②海上音波探査(チャープソナー)結果

- ・後期更新世以降の断層活動による変形の可能性が否定できない反射面の
落差が更新世以降の地層に認められた(課題2②)
- ・完新統が変形する活断層の存在を示す構造を確認した(課題3)
- ・この活構造がガスの発生域を規定していると考えべきである(課題4)

チャープソナーによる海上音波探査結果 (NE3C)

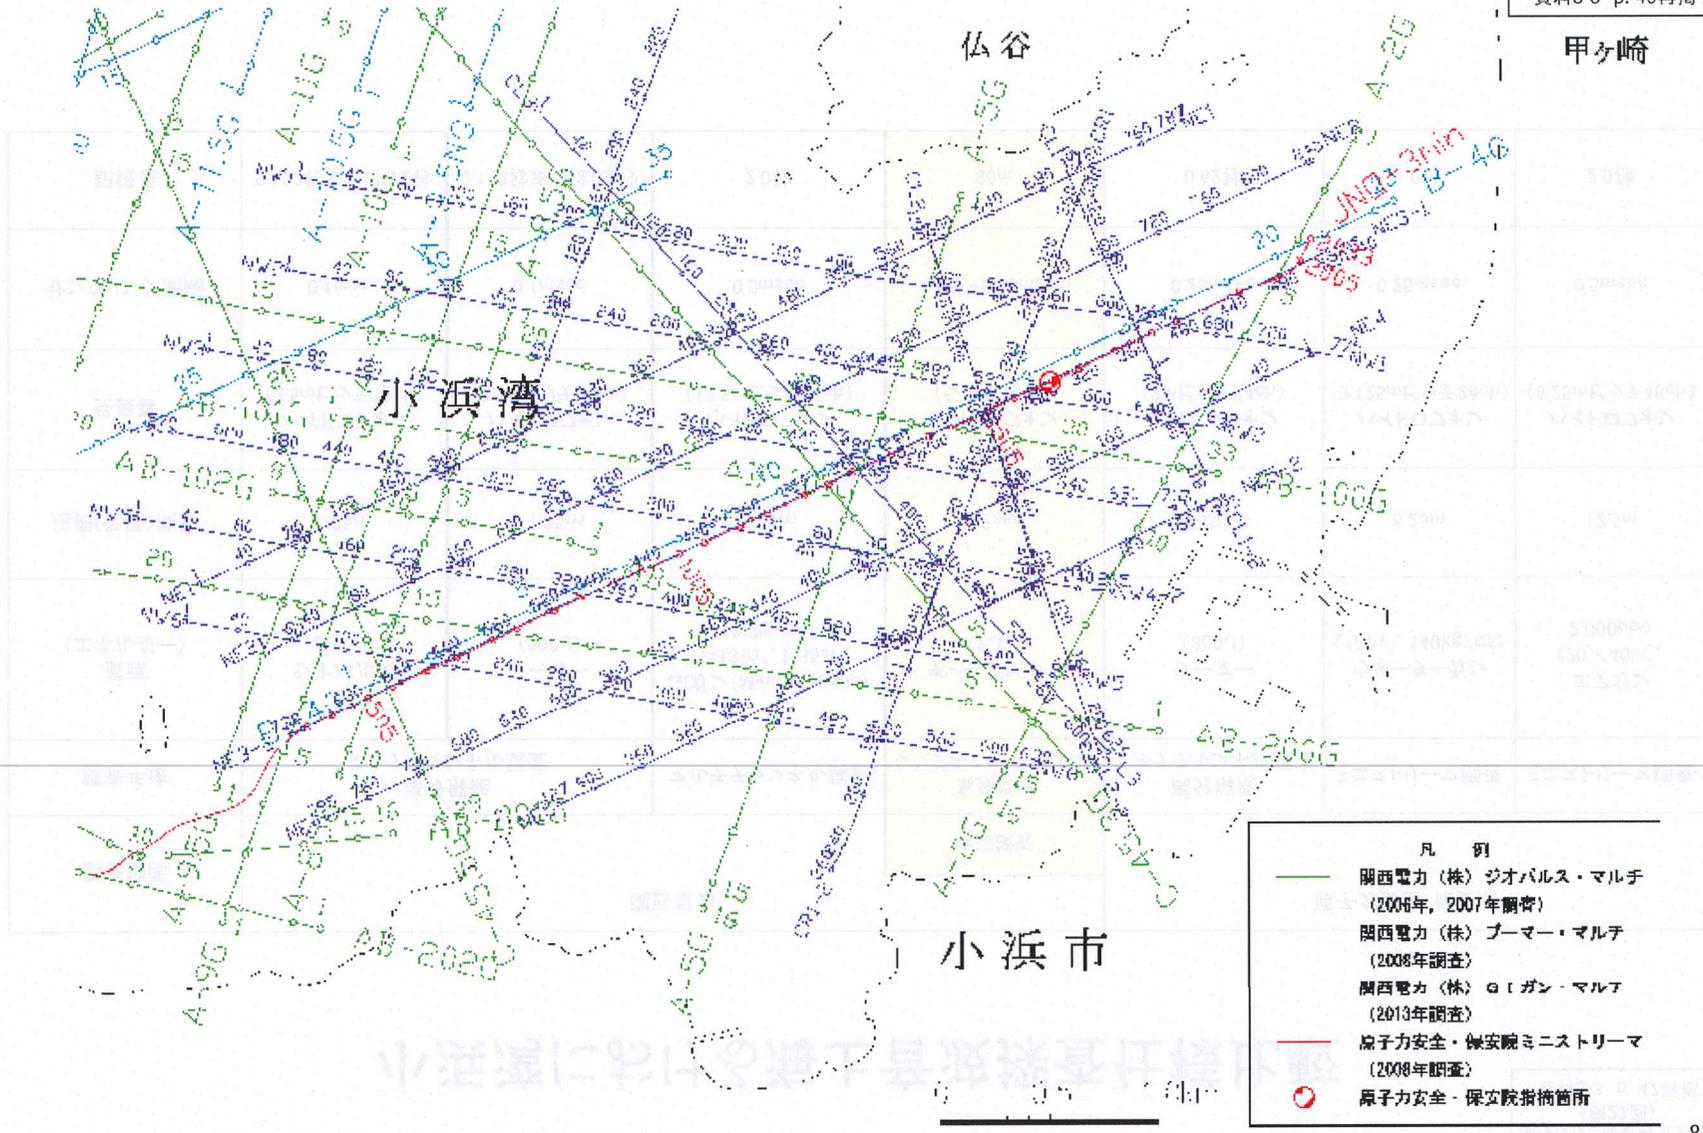
小浜湾内で、

との指摘がなされており、これらに対応するべく、表層部付近に見られる反射面の曲がりの実態把握を目的として、中田・渡辺両氏が実施した「StarabaBox TM3510(原文のまま)」と同様の表層探査機であるチャープソナーによる海上音波探査及び柱状採泥によるガス分析を行った。
